### 1. Distanzring mit 1.25mm Dicke

Achtung: Diese Information betrifft sowohl die erste als auch die zweite Serie.

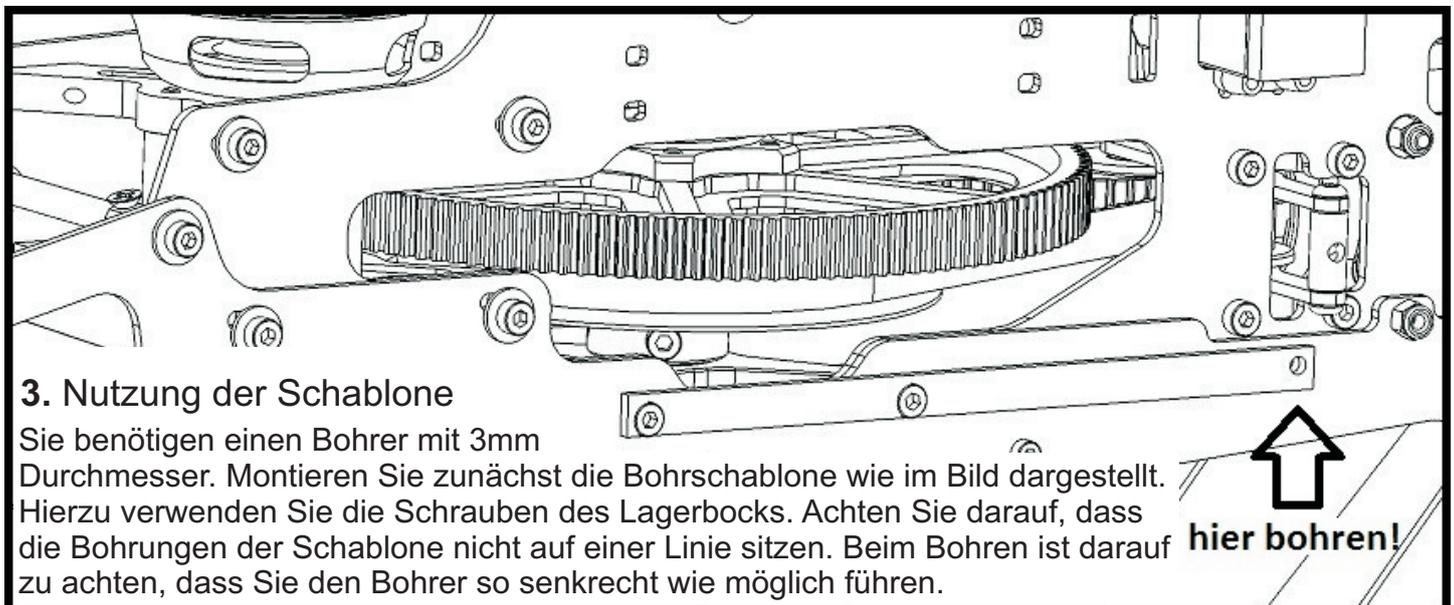
Bitte montieren Sie den 1.25mm starken Distanzring zwischen das untere Domkugellager und der Freilaufhülse.
